### Wichtige Information zum Vorstagbeschlag 517-914

(2004 – 2008)

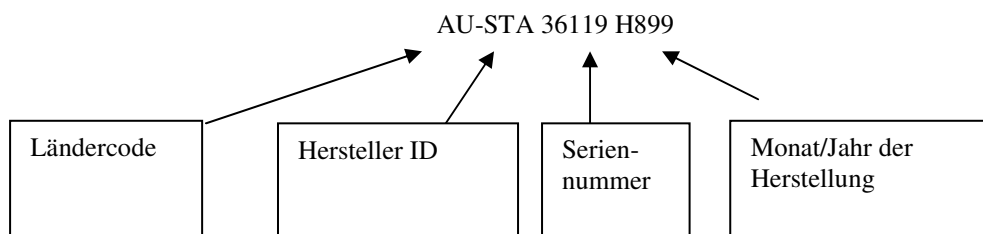
leider mussten wir feststellen, dass einige Vorstagbeschläge mit der Art.-Nr. 517-914 Brüche in der Schweißnaht haben, nachdem sie einige Zeit im Gebrauch waren. Diese Brüche in der Schweißnaht treten auf der Rückseite des Beschlages, d. h. auf der im Mast liegenden Seite auf und sind daher nicht sichtbar. Beschläge aus der betroffenen Produktion wurden in den Jahren 2004 bis 2008 eingebaut.

2. Ist diese Nummer eingeprägt, füllen Sie bitte den digitalen Fragebogen aus, um Seldén zu informieren.
3. Seldén wird umgehend ein Ersatzbeschlag schicken, der die Nr. 517-914-90 hat und entscheiden, wann und wo der Austausch stattfinden soll – natürlich in Abstimmung mit dem Eigner der Yacht.
